REPÚBLICA DE PANAMÁ
MINISTERIO DE AMBIENTE

RESOLUCIÓN DEIA-IA-056 - 2024
De 18 de Septiembre de 2024

Por la cual se resuelve la solicitud de evaluación del Estudio de Impacto Ambiental (EsIA), categoría II, correspondiente al proyecto: **PASEO AGUADULCE**, cuyo promotor es **BIENVENIDOS A AGUADULCE, S.A.**

Observación 3: 6.6 Hidrología:

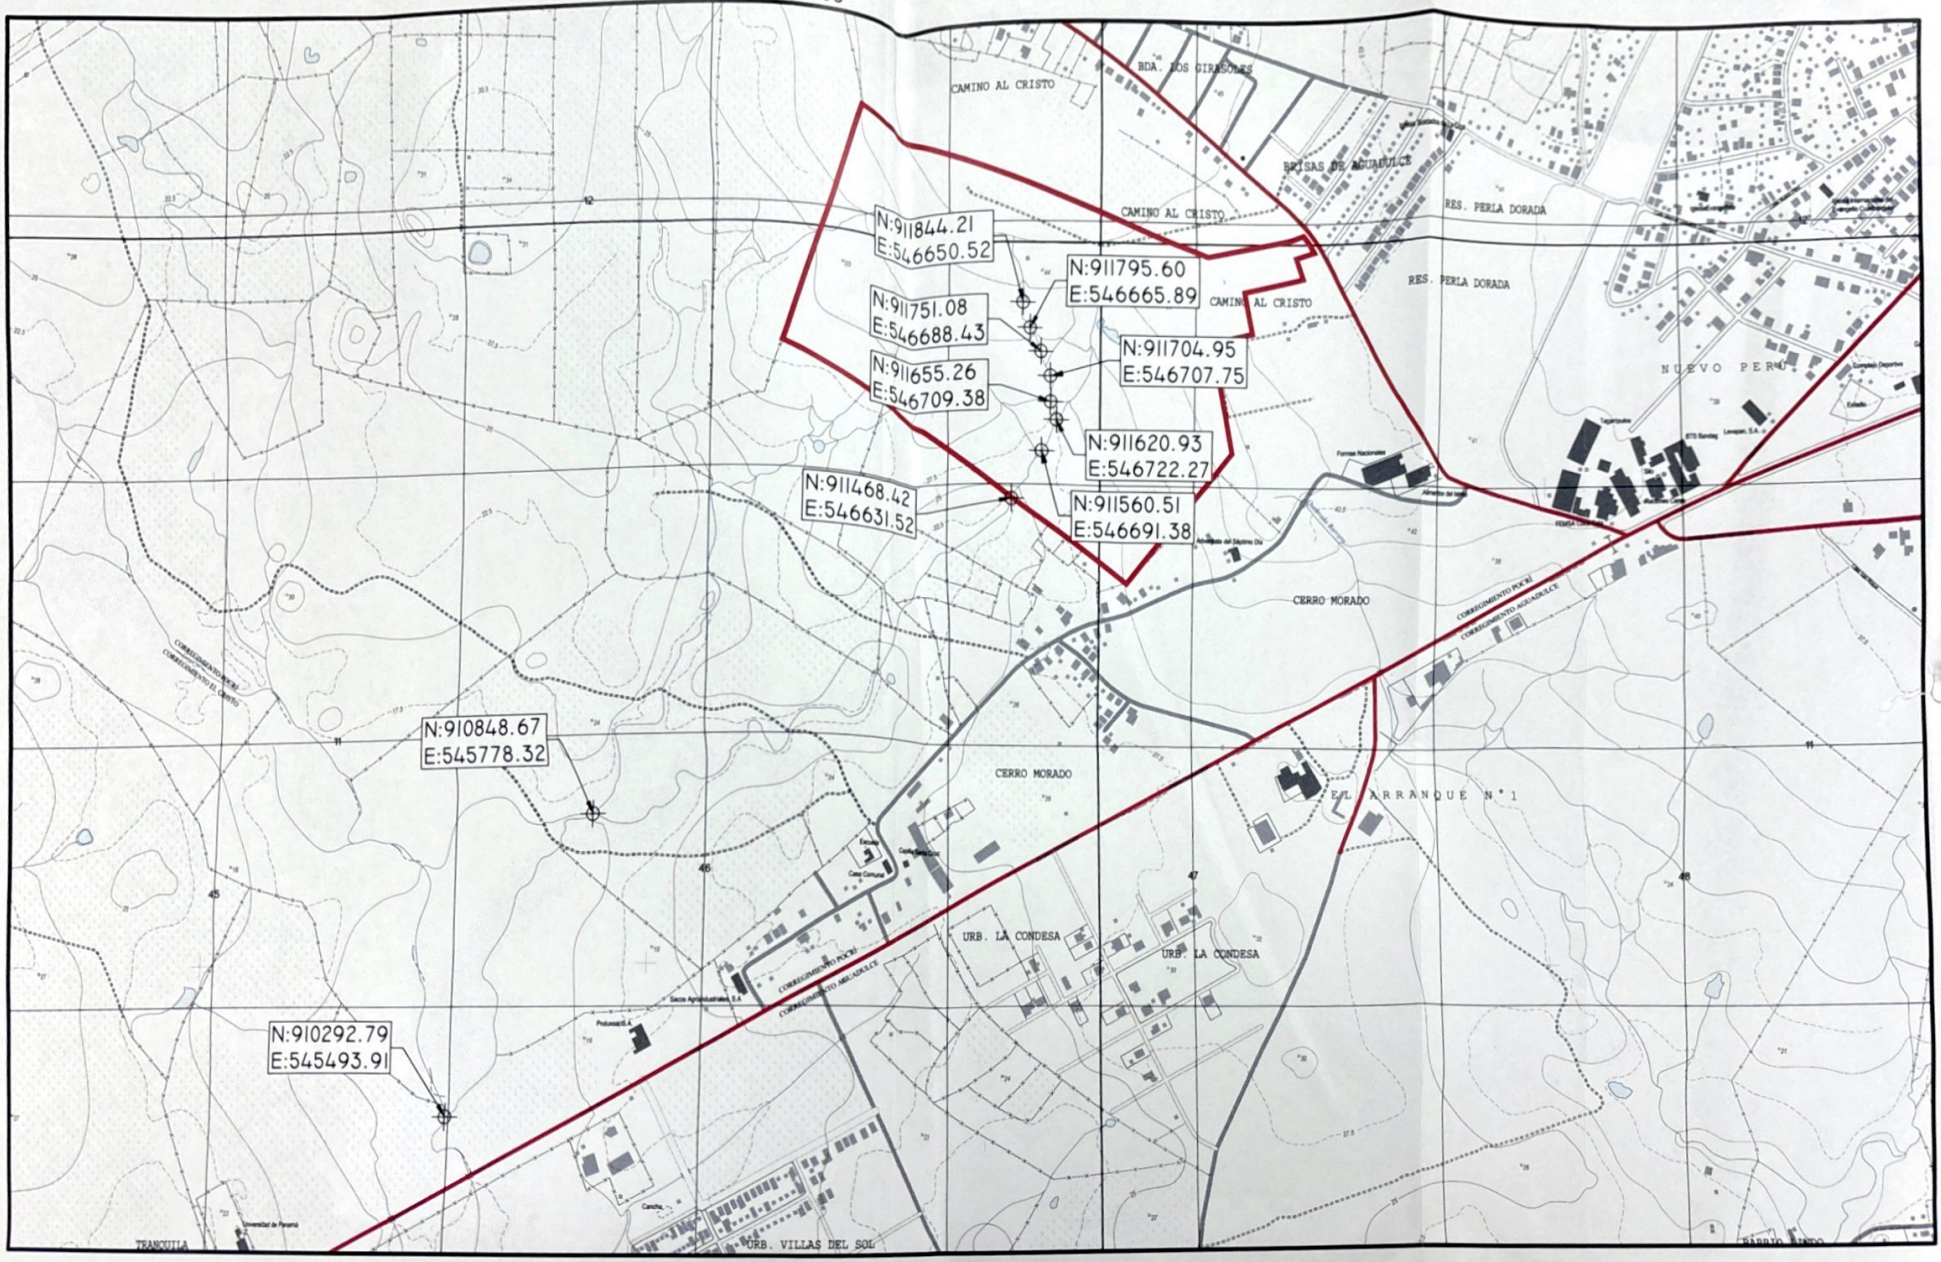
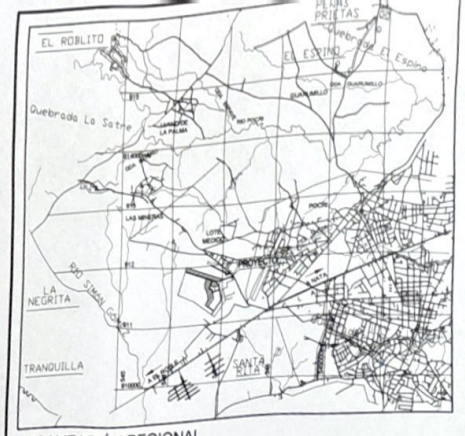
- *Presentar plano o mapa del recorrido del arroyo mediante coordenada UTM WGS 84, con relación al proyecto ya que pasa por el área propuesta del proyecto e indicar a que distancia iniciara el proyecto del arroyo o quebrada descrito cumpliendo con la ley N° 1 del 3 de febrero de 1994 (Ley Forestal). De acuerdo a lo establecido en el artículo 23, que indica lo siguiente En los ríos y quebradas, se tomará en consideración el ancho del cauce y se dejará a ambos lados una franja de bosque igual o mayor al ancho del cauce que en ningún caso será menor de diez (10) metros.*
- *Presentar medidas de mitigación para la protección de la quebrada.*

- Se aporta en la siguiente página el plano en donde se demarca el recorrido del arroyo estacional con coordenadas, adicionalmente se presenta otro plano en donde se demarca la servidumbre hidrológica que se respetará en este arroyo, conforme a lo establecido en el artículo 23 de la Ley Forestal que será de 10 mts, y que será la distancia entre este sitio y el área de inicio del proyecto.
